臺南市新市區大社國民小學會議紀錄

一、名稱：臺南市新市區大社國小樹木移植移除諮詢會議

臺南市新市區大社國小校園光電設置會勘樹木移除諮詢紀錄報告

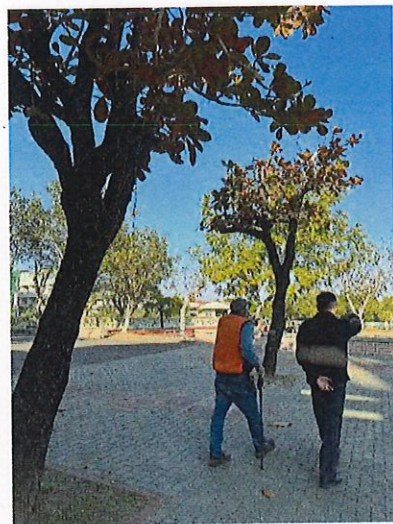
1. 校門口右側近側門一棵榕樹，因在台電設置電箱位置上，建議移植到操場北側旁。位置為一棵大菩提樹邊的空地上，該菩提樹鄰近圍牆影響隔壁農田日照及落葉困擾，屢遭投訴，且竄根嚴重影響水溝及圍牆安全建議移除（菩提樹為教育部校園植栽盤點建議汰除物種）。

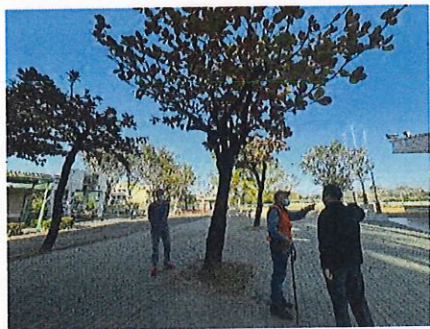
2. 三棵位於光電設置內的欖仁樹、樹態結構不良，樹頭多處傷痕沒有根張移植難能存活，建議移除。
